SUPERINTENDENCIA DE INDUSTRIA Y COMERCIO
DIRECCIÓN DE NUEVAS CREACIONES

Re: Expediente No. **NC2017/0002219**
Solicitud de patente a nombre de **OXITEC LTD.**

1. Modificación al capítulo reivindicatorio

FIG.1 de D1

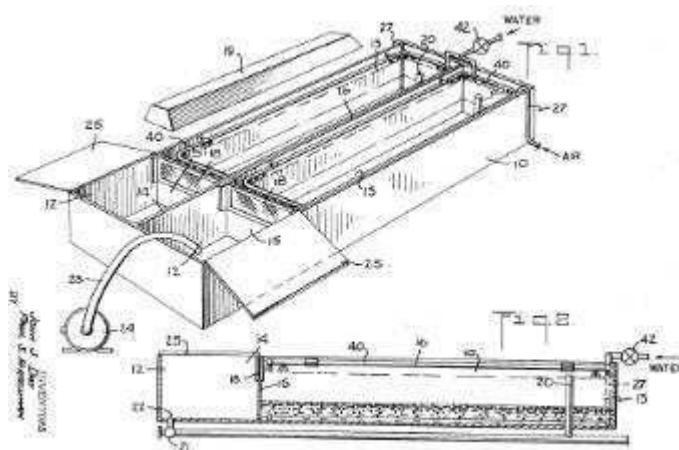
La invención de la presente solicitud y la del documento D1 difieren en algo más que el tamaño de malla de la barrera porosa. Por lo menos, la actual reivindicación 1 difiere de D1 en que la reivindicación 1 reclama que la barrera porosa divide el contenedor en una primera y una segunda cámaras, mientras que D1 requiere de un mamparo **15** (y no de la supuesta barrera porosa **18**) para dividir su tanque en una cámara de incubación **12** y la cámara de larvas **13**. Por lo tanto, la malla extraíble **18** no divide el recipiente en una primera cámara y una segunda cámara, como se describe en la reivindicación 1. De hecho,

sin la presencia del mamparo **15**, la supuesta barrera porosa **18** de D1 no divide de manera alguna el tanque en cámaras separadas.

Como se muestra en la fig. 1 de D1 (copiada arriba), si se reemplazara el mamparo **15** de D1 y se usara solo la pantalla de malla **18**, las larvas nadarían de regreso a la cámara de incubación o el camarón hembra accedería a la cámara de larvas por debajo de la pantalla de malla. En cualquiera de estas situaciones, el camarón hembra podrá devorar las larvas, destruyendo así el propósito previsto para el aparato del documento D1. Alternativamente, podría asumirse que se puede usar la pantalla de malla en lugar del mamparo para dividir el tanque de D1. Sin embargo, debido a que las larvas migrarán hacia la luz y la pantalla de malla permite que la luz pase a través de ella, al menos algunas larvas en la cámara de incubación intentarían atravesar la pantalla de malla en lugar de migrar sobre el mamparo **15** hacia la cámara de larvas **13**. Estas larvas no podrán ingresar a la cámara larvaria y permanecerían en la cámara de incubación donde la madre podría devorarlas. Nuevamente, implementar una modificación de este tipo en el aparato del documento D1 no le permitiría cumplir con su propósito previsto. En resumen, una persona del oficio normalmente versada en la materia no habría tenido ninguna razón o motivación alguna para modificar D1 con el fin de llegar a la reivindicación 1 de la presente solicitud con una expectativa razonable de éxito.

Además, la pantalla de malla de D1 no cumple ninguna función para evitar que las larvas de camarón queden atrapadas o se pierdan en el tubo vertical **20** (supuestamente equivalente la salida de drenaje (véase D1 en las Figs. 1-2 que muestra la pantalla de malla **18** dispuesta en un extremo de la cámara larvaria y el tubo vertical **20** en el otro extremo). Como tal, una persona del oficio normalmente versada en la materia no tendría ninguna razón o motivación alguna para modificar el aparato de D1 con el fin de llegar al aparato de la presente reivindicación 1, con cualquier expectativa de éxito razonable.
